RESOLUCIÓN N° 002092 (24 SEP. 2024)

“Por la cual se resuelven unos recursos de reposición interpuestos en contra de la Resolución 1351 del 5 de julio de 2024 y se toman otras determinaciones”

Por medio de la Resolución 1351 del 5 de julio de 2024, esta Autoridad Nacional autorizó la modificación de la Licencia Ambiental otorgada mediante Resolución 1326 del 05 de agosto de 2020 (modificación 1 de la Licencia Ambiental del proyecto UPME 01 de 2013 (Soacha – Tequendama).

Figura 1 Ubicación de la plaza de tendido 2 sobre la unidad de cobertura de otros cultivos transitorios

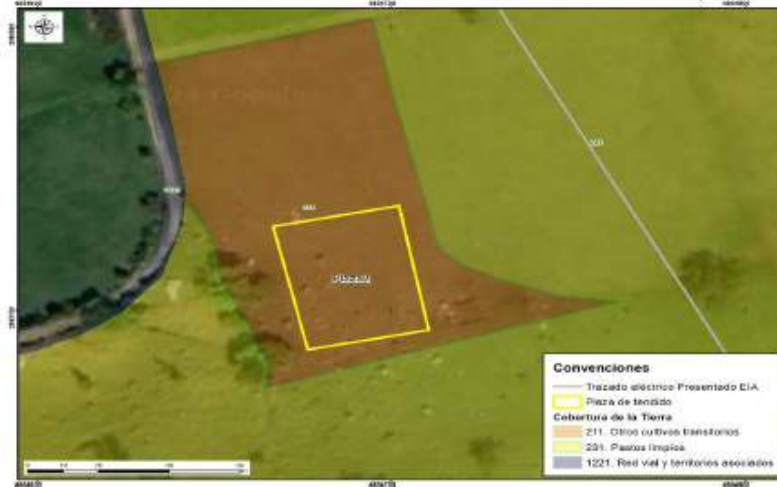
Conforme lo establecido en la zonificación del DMI, adoptada en la Resolución 1596 del 2 de junio de 2006, la plaza de tendido 2 se ubica dentro en una zona de producción y subzona agroforestal sostenible y una zona de protección absoluta. No obstante, tal y como se referenció en el complemento al EIA, dicha área se encuentra dentro de una cobertura de cultivos transitorios (Ver Figura 1 y Fotografía 1), razón por la cual, no es necesario realizar mantenimiento tipo rocería o aprovechamiento forestal. Al no realizarse estas intervenciones no se afectarán los valores de conservación de estas zonas establecidos en la zonificación del área protegida, según se observan en las siguientes imágenes:

Figura 3 Coberturas Plaza de tendido 9

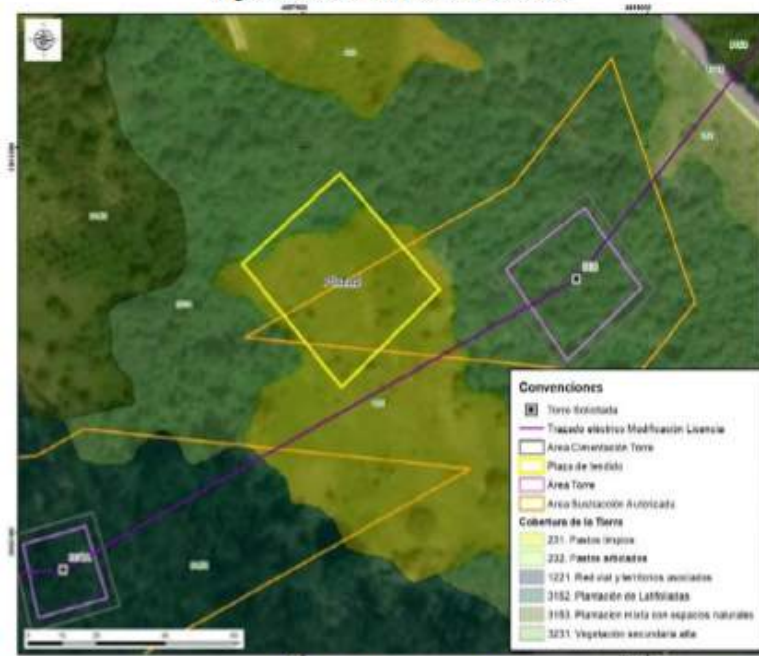
En consecuencia, el acceso Acc-307A-PT98 es necesario para acceder a la plaza con el fin de ejecutar las maniobras que hacen parte de la actividad del tendido. Con relación al argumento de ANLA de que el acceso se encuentra en un área no sustraída nos pronunciaremos más adelante en las consideraciones del acceso 307A-PT98.

En las siguientes figuras se presenta la cobertura actual de la plaza de tendido y el área donde se localiza:

Figura 34 Acc-312 en la zonificación y sub-zonificación del DMI

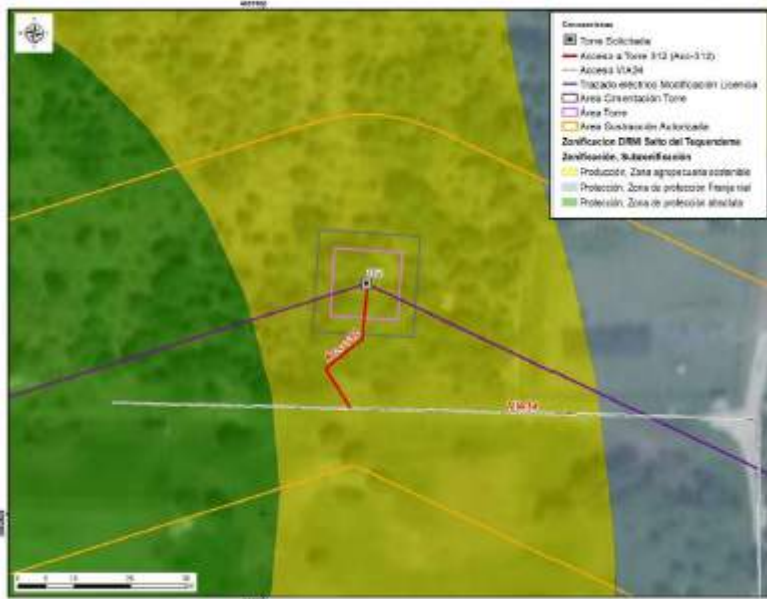
El camino/sendero ACC-312 se encuentra sobre cobertura de plantación mixta con espacios naturales, en el cual no es necesario tramitar el permiso de aprovechamiento forestal. Por el tipo de cobertura, tampoco se requieren actividades de mantenimiento tipo rocería, pues las características de la vegetación del acceso y el ingreso de los materiales y equipos para la construcción y montaje de la torre 312 se realizará de manera peatonal, como se menciona en la tabla 3-8 Descripción de accesos a sitios de torre del capítulo 3. Descripción del proyecto del complemento del EIA. Asimismo, la longitud es de aproximadamente 26.50m hasta el sitio de torre, razón por la cual, no se justifica un

Figura 28 Área de influencia total para el proyecto"

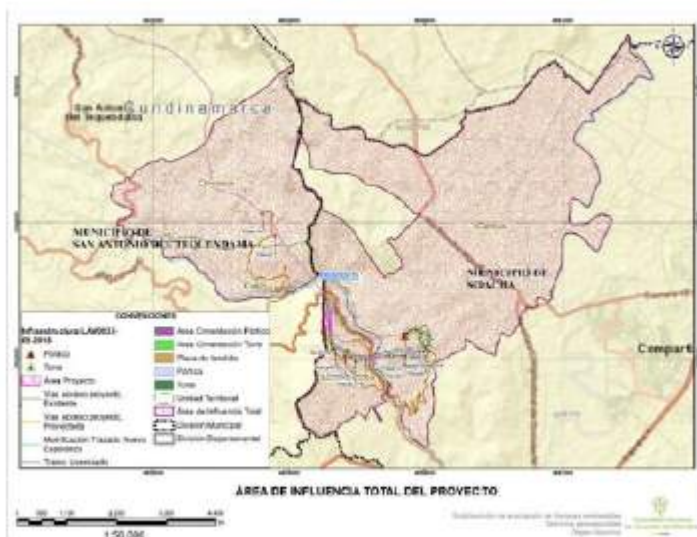
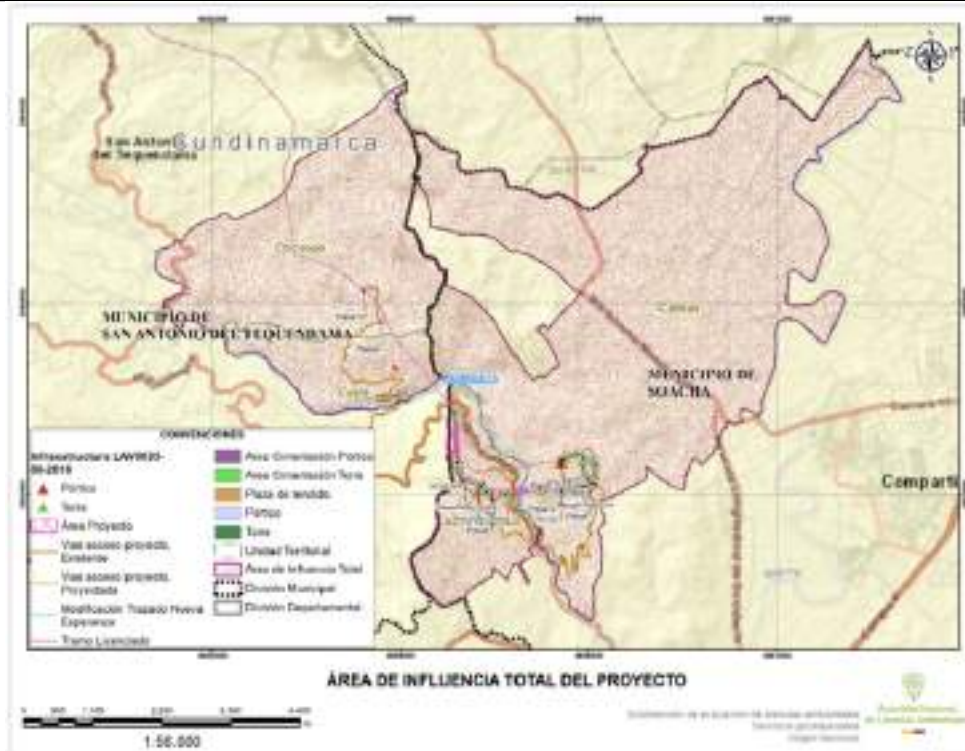
En la Resolución 1351 del 5 de julio de 2024 consideraciones sobre el área total o definitiva, Página 85, la ANLA indica “el área de influencia total que abarca las áreas de influencia físico-biótica y la socioeconómica tiene un área de 4.450,227 ha, incorpora a las Veredas San Francisco y Canoas en jurisdicción del municipio de Soacha; y veredas Cusio y Chicaque en el municipio de San Antonio del Tequendama. Tal y como se presenta en la siguiente figura:

Frente a lo expuesto el Equipo Evaluador Ambiental de la ANLA, realizó la verificación de la información considerada en el concepto técnico 4703 del 05 de julio de 2024 que sirvió de sustento para emitir la Resolución 1351 del 5 de julio de 2024, en el cual señala que el área de influencia total del proyecto incorpora las Veredas San Francisco y Canoas en jurisdicción del municipio de Soacha; y veredas Cúcio y Chicaque en el municipio de San Antonio del Tequendama, como se presenta en la siguiente figura:
